TÖB - Beteiligung / Stellungnahmen

12. Änderung 17.2 Heisterschoß West Ausschuss: Stadtgestaltung und Planung

**Bebauungsplan 17.2 Hennef (Sieg) – Heisterschoß West
12. Änderung**

Bebauungsplan Nr. 17.2 Hennef (Sieg) – Heisterschoß West
12. vereinfachte Änderung
Beteiligung gem. § 4 (2) BauGB

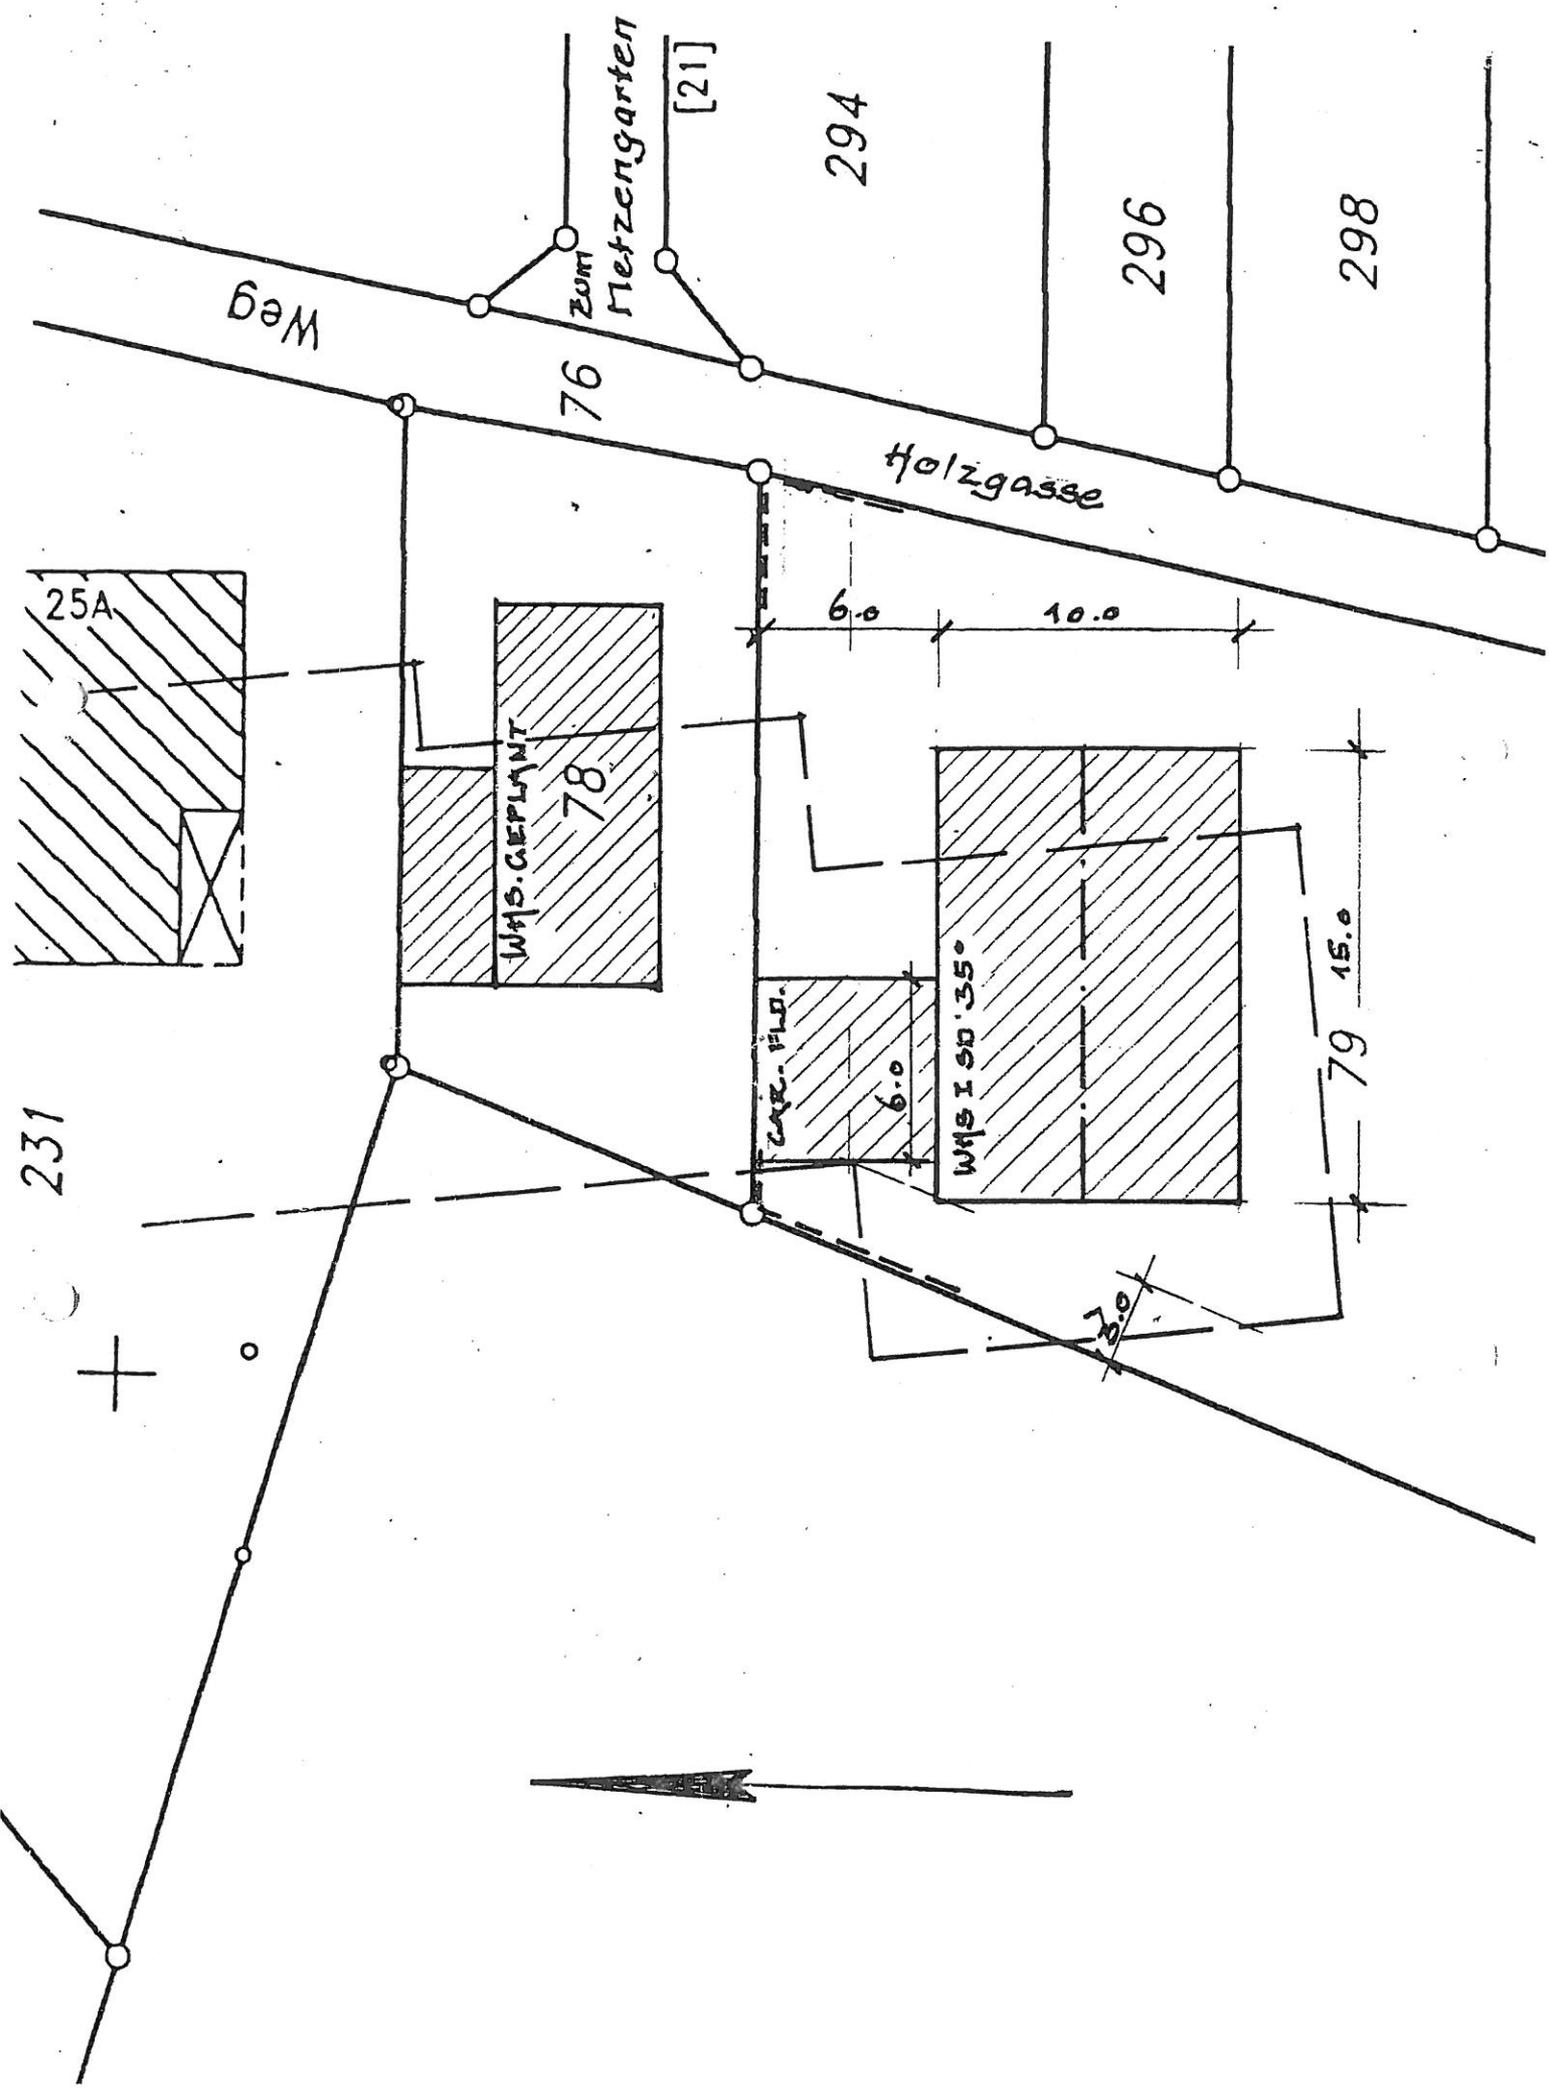
Es erscheint _____, wohnhaft _____ (in 53773 Hennef-Heisterschoß und erklärt im Namen _____, dass es für das Grundstück Holzgasse, Parzelle 79 einen positiven Bauvorbescheid gäbe, der die im Entwurf der 12. Änderung festgesetzten überbaubaren Flächen überschreitet und bittet darum, eine Anpassung vorzunehmen.

Diese Anpassung der überbaubaren Flächen soll sich bis zur hinteren (westlichen) Grundstücksgrenze wie bereits im rechtskräftigen Bebauungsplan erstrecken.

Weiterhin wird erneut der Wunsch geäußert, die Baugrenze noch näher bis 3,0 Meter Abstand an die Straße zu verschieben, um bei einer späteren Bebauung flexibel zu bleiben. In Teilen der „Holzgasse“ sei dies auch vorgesehen.

Es wurden Zweifel geäußert, dass der Verlauf der südlichen Baugrenze dem Verlauf im rechtskräftigen Bebauungsplan entspricht und eine Verringerung der überbaubaren Fläche entstanden sei.

Bebauungsplanänderung 17.2
Änderungsbereich 5 Heiskischopf

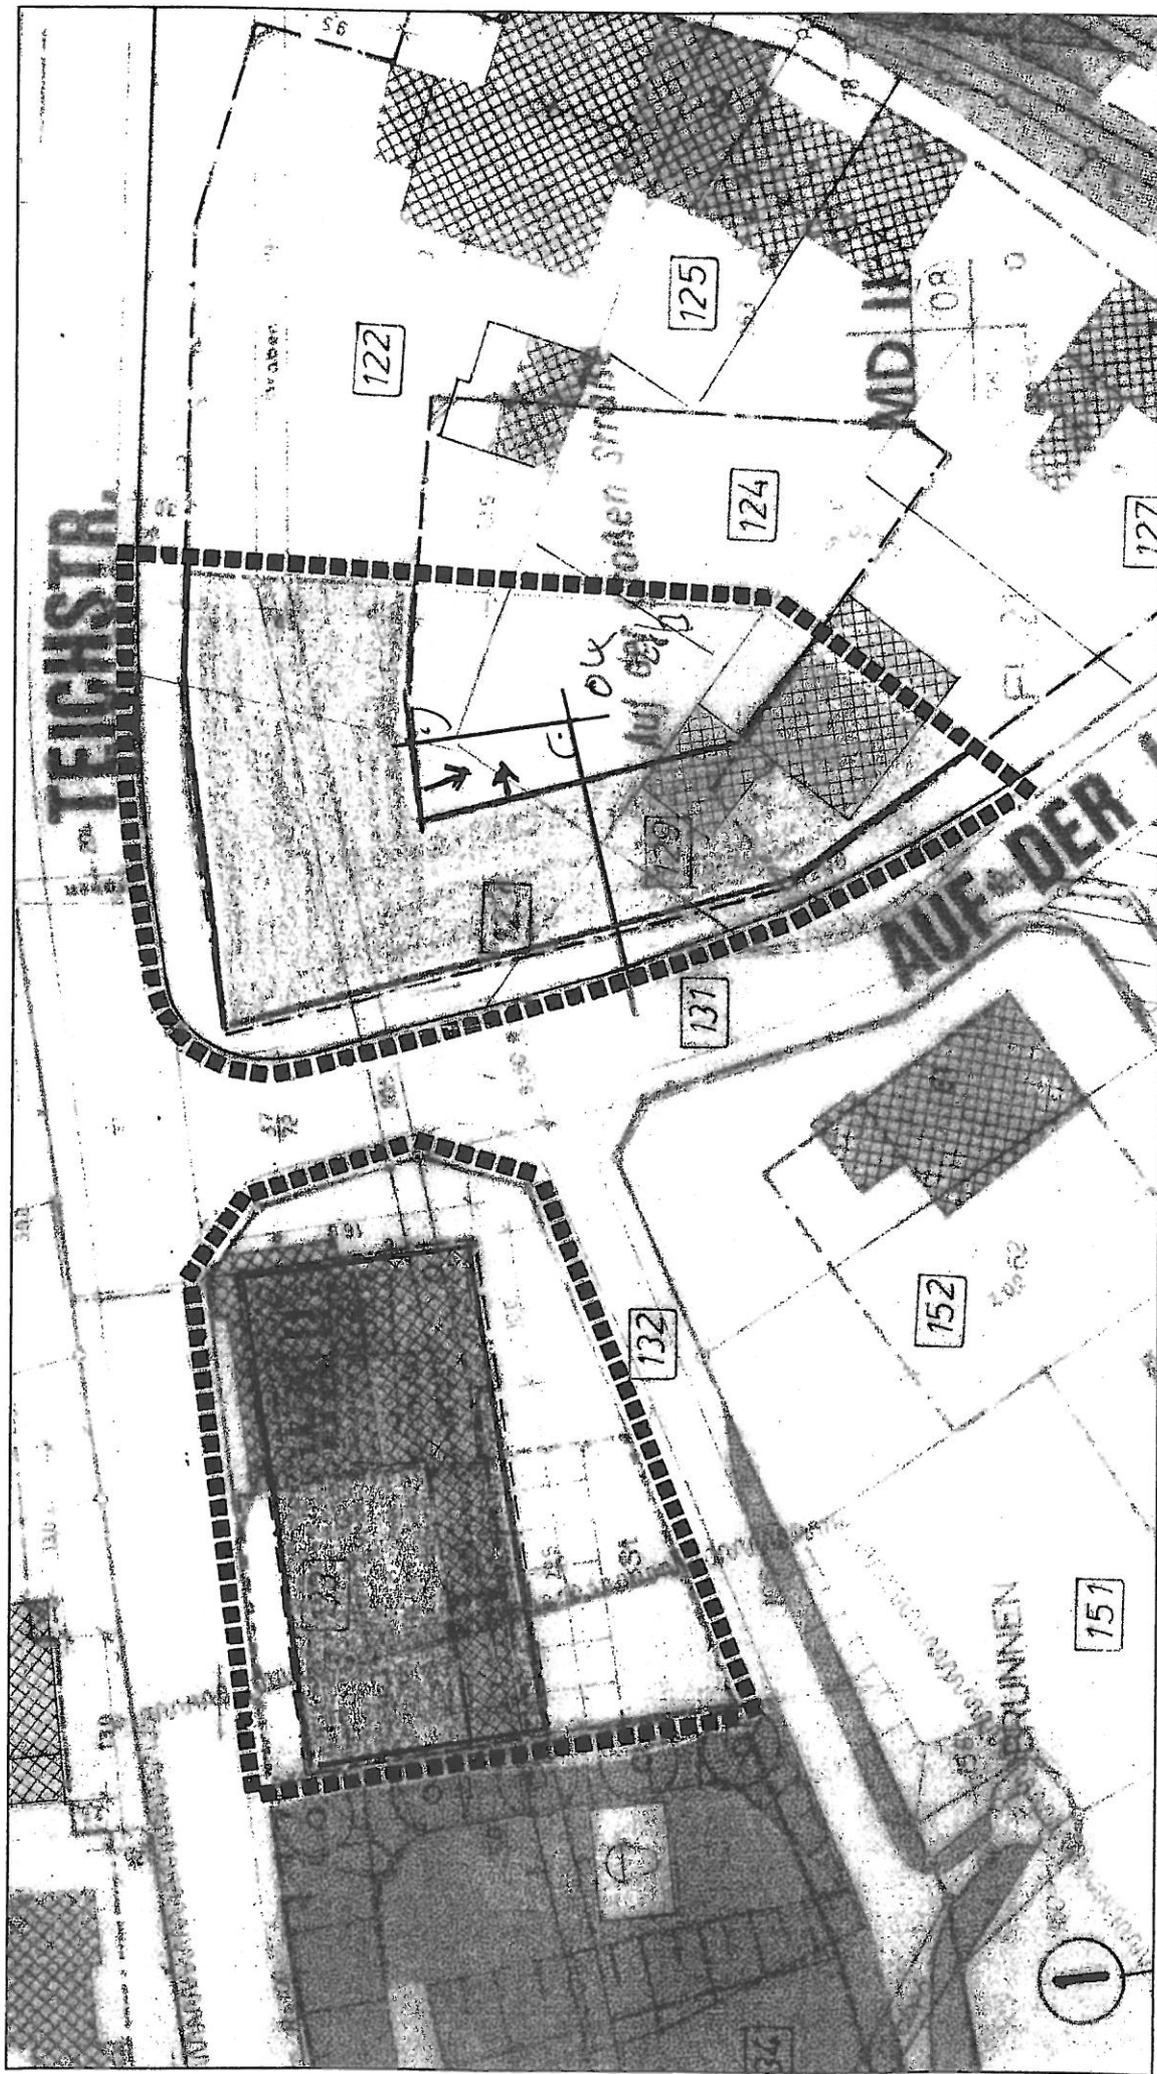
Die Baulinie im Bereich
des Löwen Brunnens ist etwas
breiter zu machen.

**Bebauungsplan Nr. 17.2 Hennef (Sieg) – Heisterschoß West, 12. Änderung
hier: Beteiligung gem. § 4a (3) Satz 4**

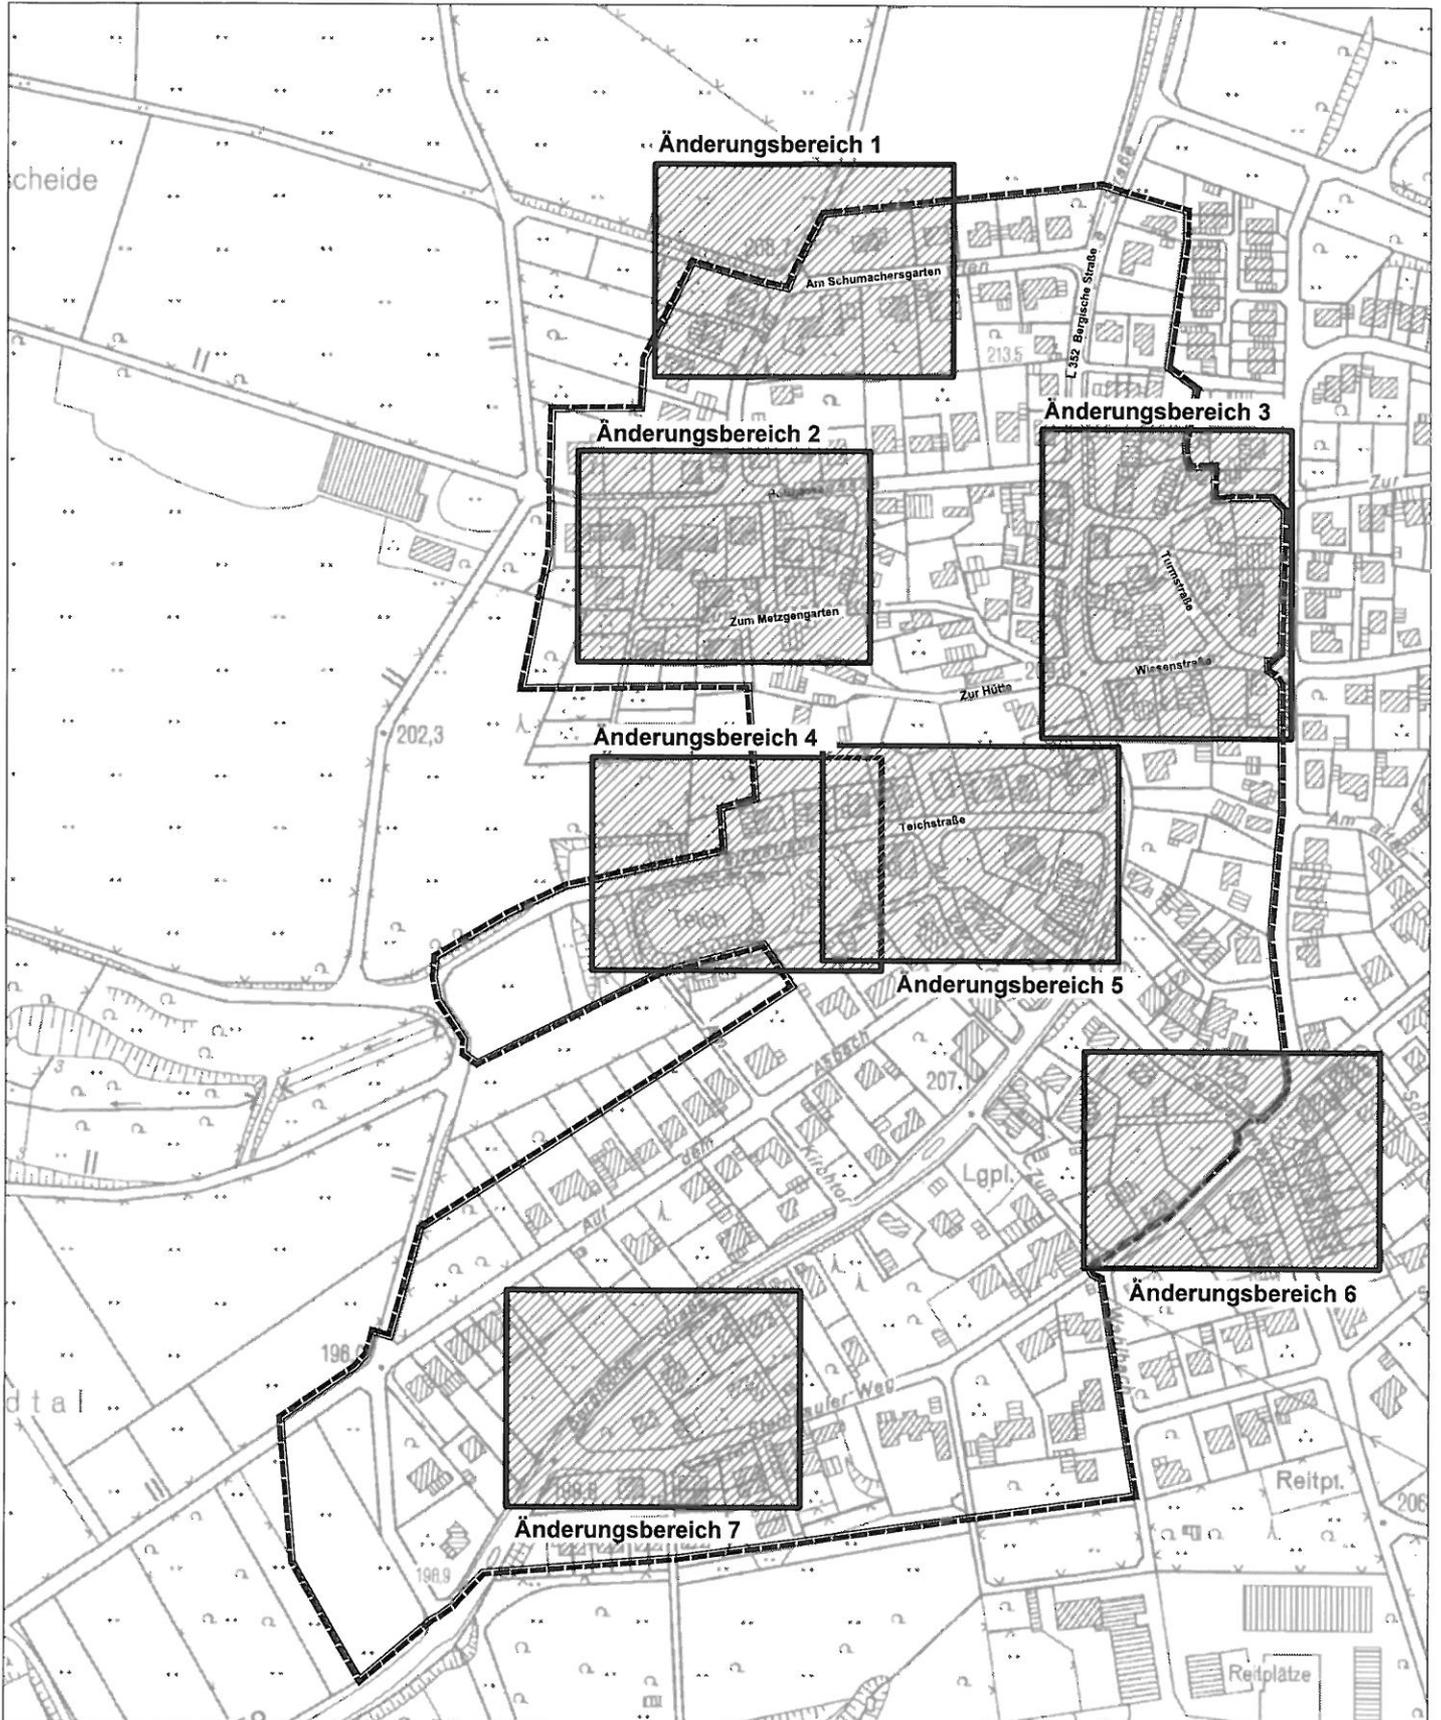
Mit der geänderten Planzeichnung erkläre ich mich einverstanden.

Meine Anregung, die Baugrenze bis auf 3,0 m an die Straße zu ^{erweitern} verschieben wird erneuert / ~~nicht beibehalten~~
(entsprechend zu streichen).
